CONSULTAS Y RESPUESTAS A LAS BASES DE LICITACIÓN PÚBLICA MEJORAMIENTO DE BARRERAS DE ACCESO ESTACIÓN LA CISTERNA

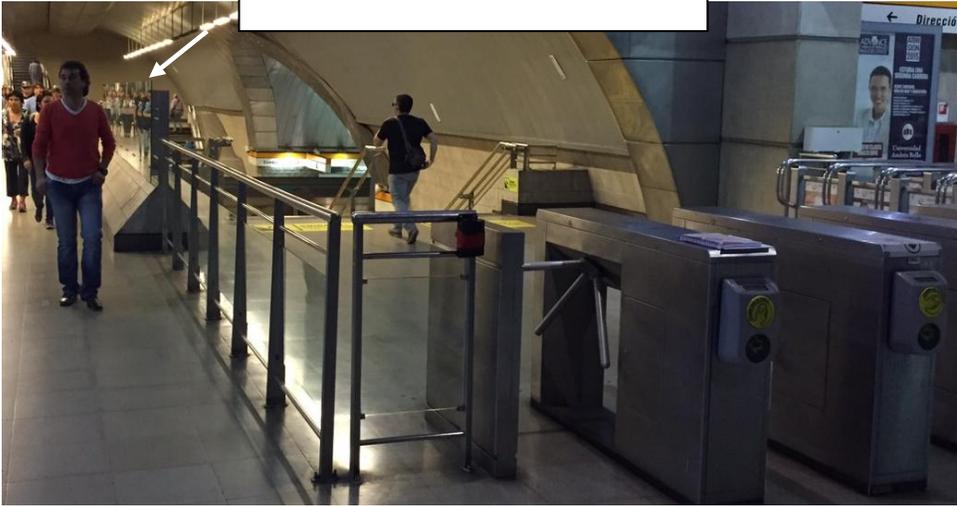
1. Sector 1 y Sector 2, Cambio de Barreras y Puertas de Salida:
Según visita a terreno las barreras nuevas quedaran de una altura de 1,70 metros.,
Las Puertas de salida ¿deben quedar a la misma altura?, ya que las puertas actuales
son de 1,50 metros.

RESPUESTA: Se debe respetar cotas de planos de puertas unidireccionales.
En sectores 1 y 2 cota de terminación de barreras nuevas debe ser la misma que
la barrera colindante, en imágenes adjuntas se detalla la cota de terminación.

NOTA: Si cota final de barrera nueva quedase más arriba que la cota de
terminación de puertas nuevas no existe inconveniente.

Esta es la cota de terminación de nueva barrera.
